Abnahmeprotokoll Nr. 09 vom 25.11.2021

Bauvorhaben: **Grund- und Mittelschule St. Georg in Bad Aibling**

Bewehrungsabnahme durch ISP Scholz Beratende Ingenieure AG

| 1. Bauwerksteil, Ebene | Decke über OG1 Teil 1 | | |

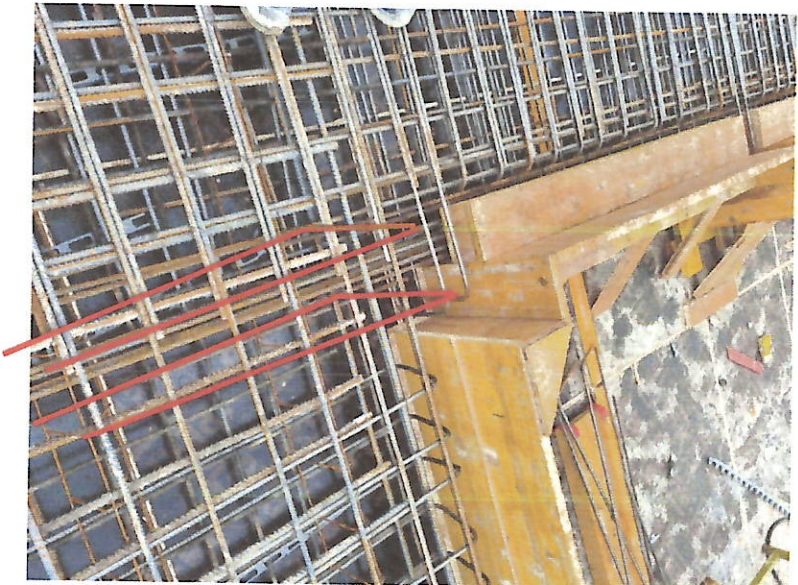
- DUST Leisten müssen teilweise noch eingebaut werden. Auf die Einbauhöhe und den Abstand nach unten achten.

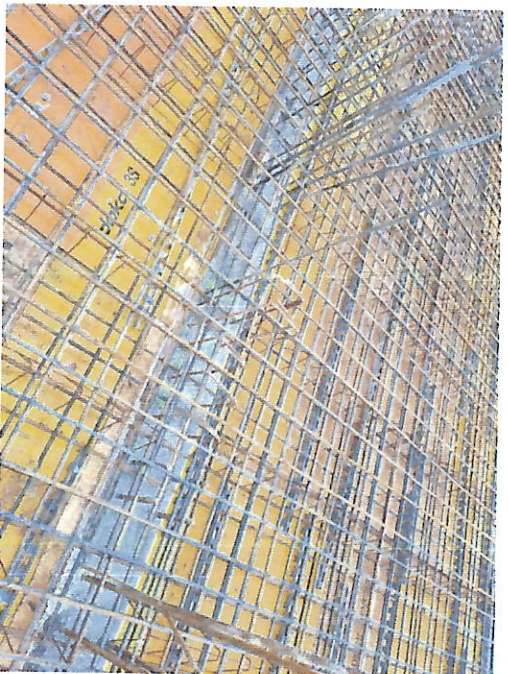
- Bügelbewehrung an der Konsole noch verlegen

- Anlänger für aufgehende Wände überprüfen. Bild beispielhaft
